**Commission économique pour l'Europe**

**Forum mondial de l'harmonisation  
des Règlements concernant les véhicules**

**Règlements ONU n<sup>os</sup> 37 (Lampes à incandescence), 99 (Sources lumineuses à décharge) et 128 (Sources lumineuses à diodes électroluminescentes) et Résolution d'ensemble sur une spécification commune des catégories de sources lumineuses****Proposition d'amendement à la Résolution d'ensemble  
sur une spécification commune des catégories  
de sources lumineuses****Communication de l'équipe spéciale des sources lumineuses  
de substitution ou de conversion\***

Le texte ci-après, établi par l'équipe spéciale des sources lumineuses de substitution ou de conversion en tant que révision du document ECE/TRANS/WP.29/GRE/2019/21, vise à introduire une nouvelle catégorie de sources lumineuses à diodes électroluminescentes (DEL) de substitution, H11/LED/6, destinée à l'éclairage de la route. Les dispositions techniques sont fondées sur les critères d'équivalence (document informel GRE-80-02), modifiés pour les besoins des sources lumineuses qui servent à éclairer les routes (document informel GRE-82-03). Les modifications qu'il est proposé d'apporter au texte actu

Figure 1 :  
Dessin principal

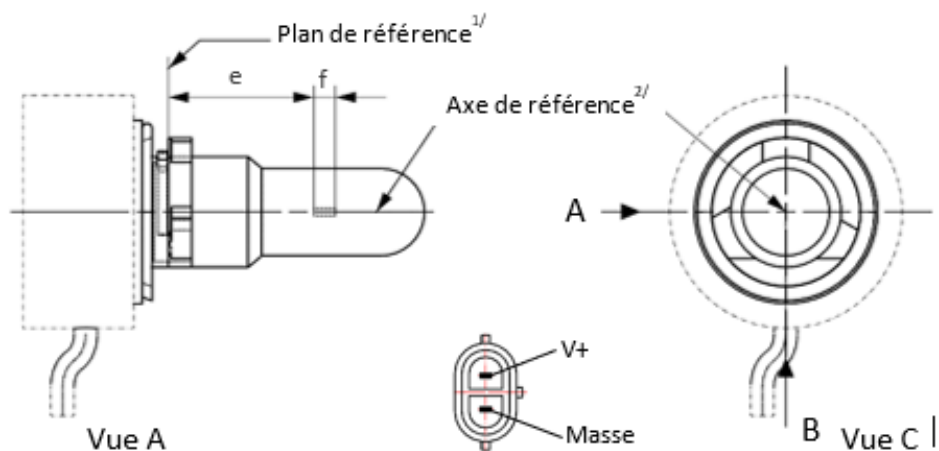
Après la feuille C5W/LED/4, ajouter les nouvelles feuilles H11/LED/1 à 7, comme suit : (voir les pages ci-après ; une page par feuille).

Les dessins n'ont pour but que d'illustrer les principales dimensions (en mm) de la source lumineuse à DEL.

Figure 2 :  
Encombrement maximal<sup>3/</sup>

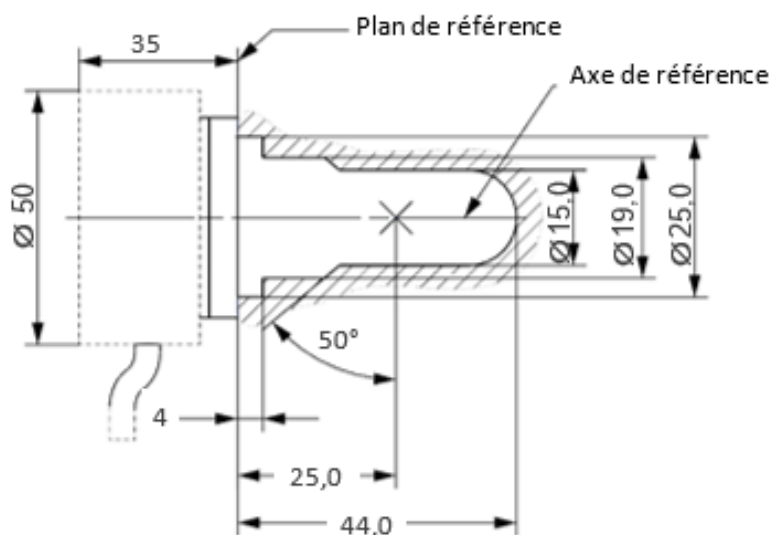
<sup>3/</sup> La source lumineuse à DEL ne doit pas dépasser l'enveloppe comme indiqué sur la figure 2.

Figure 4 :  
Définition de la zone d'émission de lumière au moyen du gabarit (dimensions indiquées dans le tableau 2)

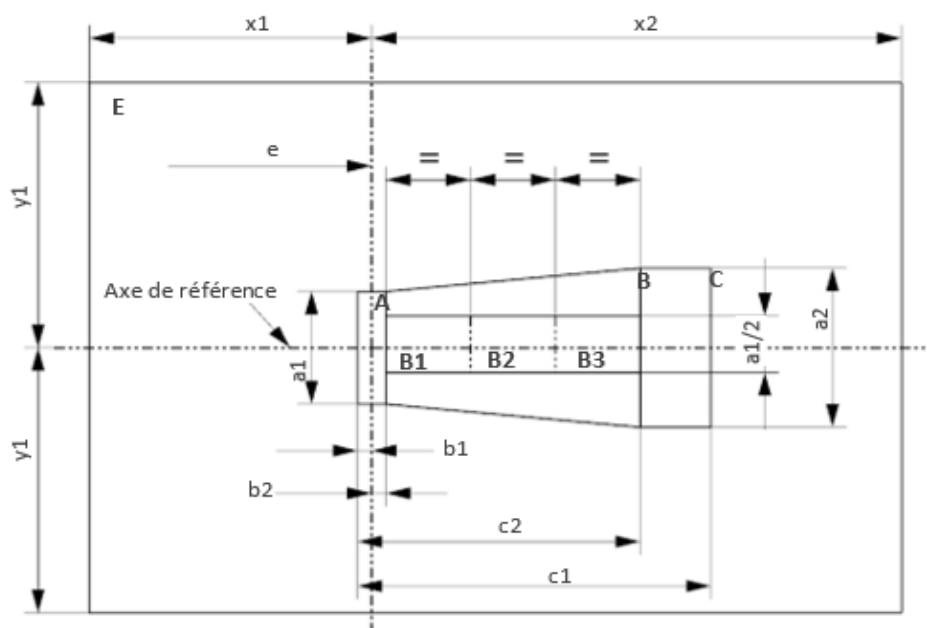
L'emplacement de la zone d'émission de lumière est contrôlé à la tension d'essai, au moyen du gabarit de positionnement défini à la figure 4, qui montre les projections depuis la vue B (voir feuille H11/LED/1, fig. 1) et depuis les vues A et -A (voir feuille H11/LED/1, fig. 1), à savoir le long des plans C, C<sub>0</sub>, C<sub>90</sub> et C<sub>270</sub> (tels qu'ils sont définis à la figure 6).

- Pour la superficie totale du gabarit, le rapport  $(A+B+C)/E$  doit être supérieur ou égal à 90 % (pour les sources lumineuses étalon, le minimum est de 95 %) ;
- Pour la zone A, le rapport  $A/(A+B+C)$  doit être inférieur ou égal à 10 % ;
- Pour les zones B<sub>1</sub>, B<sub>2</sub> et B<sub>3</sub>, les rapports B<sub>1</sub>/B, B<sub>2</sub>/B et B<sub>3</sub>/B doivent être chacun supérieurs ou égaux à 15 % ;
- Pour la zone B, le rapport  $B/(A+B+C)$  doit être supérieur ou égal à 72 % (pour les sources lumineuses étalon, le minimum est de 75 % et le maximum de 85 %) ;
- Pour la zone C, le rapport  $C/(A+B+C)$  doit être inférieur ou égal à 22 %.

Figure 5:  
**Définition de la zone D au moyen du gabarit (dimensions indiquées dans le tableau 2)**

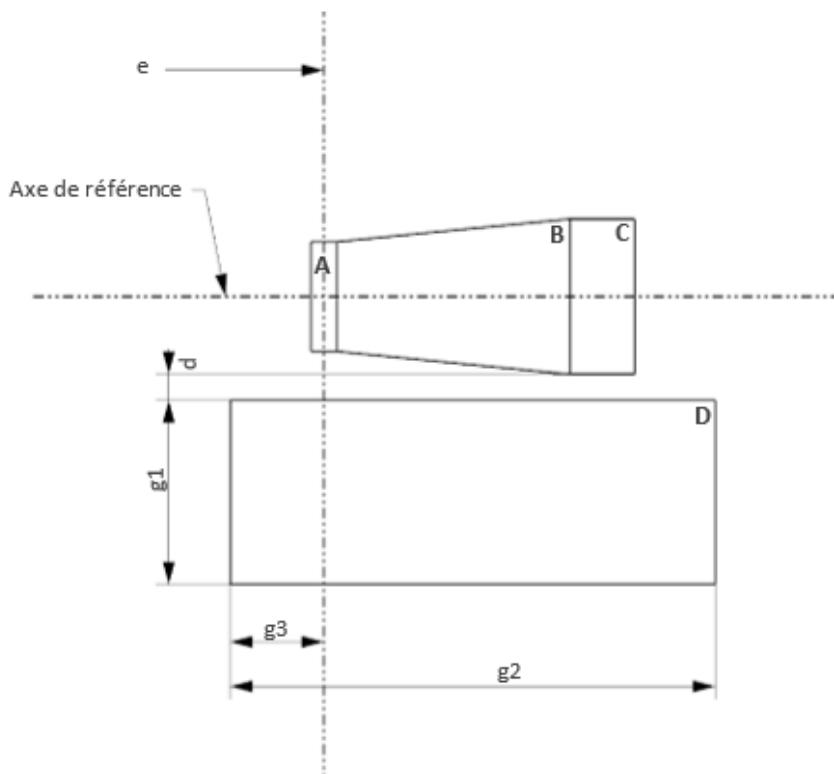
Le contraste est contrôlé à la tension d'essai, au moyen du gabarit de positionnement défini à la figure 5, qui montre les projections depuis les vues A et -A (voir feuille H11/LED/1, fig. 1), à savoir le long des plans C, C<sub>90</sub> et C<sub>270</sub> (tels qu'ils sont définis à la figure 6).

Le contraste correspond à la proportion du flux lumineux total émis dans ces directions de visée depuis les zones correspondantes (A+B+C) et D. La valeur du contraste  $(A+B+C)/D$  doit se situer dans les limites spécifiées dans le tableau 1 (voir la figure 5 pour la définition de la zone D).

Figure 6

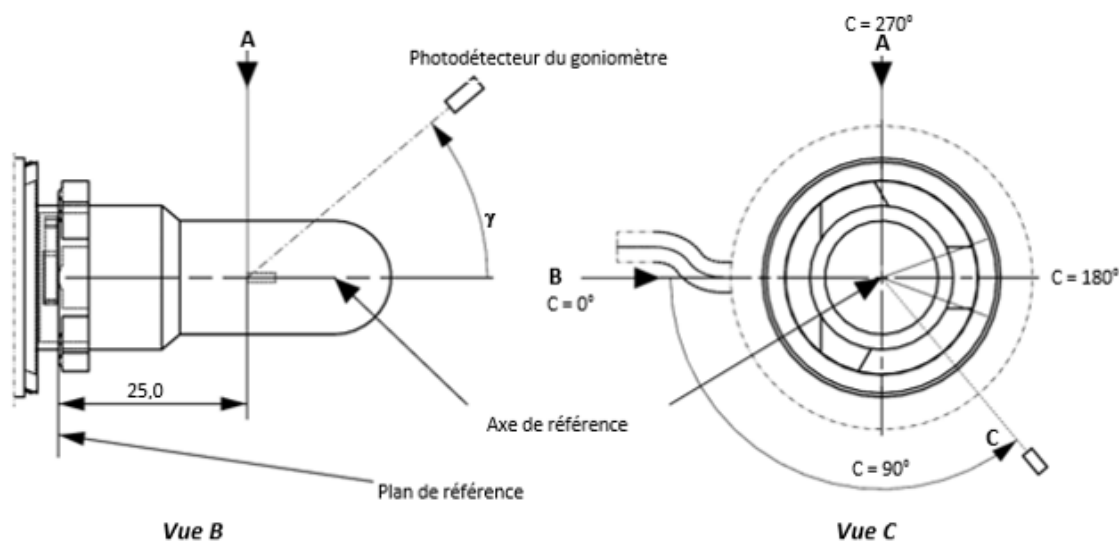
L'essai ci-après vise à déterminer la répartition normalisée de l'intensité lumineuse de la source lumineuse dans les plans C tels qu'indiqués à la figure 6, à la tension d'essai. L'intersection de l'axe de référence et du plan qui est parallèle au plan de référence à une distance de  $e = 25,0$  mm est utilisée comme origine du système de coordonnées.

La source lumineuse est montée sur une plaque au moyen des douilles correspondantes. La plaque est fixée sur le plateau du goniomètre au moyen d'une patte de fixation, de manière que l'axe de référence de la source lumineuse soit dans l'alignement de l'un des axes de rotation du goniomètre. Le réglage de mesure correspondant est décrit à la figure 6.

Les mesures doivent être effectuées dans les plans C pour lesquels la ligne d'intersection coïncide avec l'axe de référence de la source lumineuse. Les points d'essai pour chaque plan et l'angle polaire  $\gamma$  sont précisés dans le tableau 3.
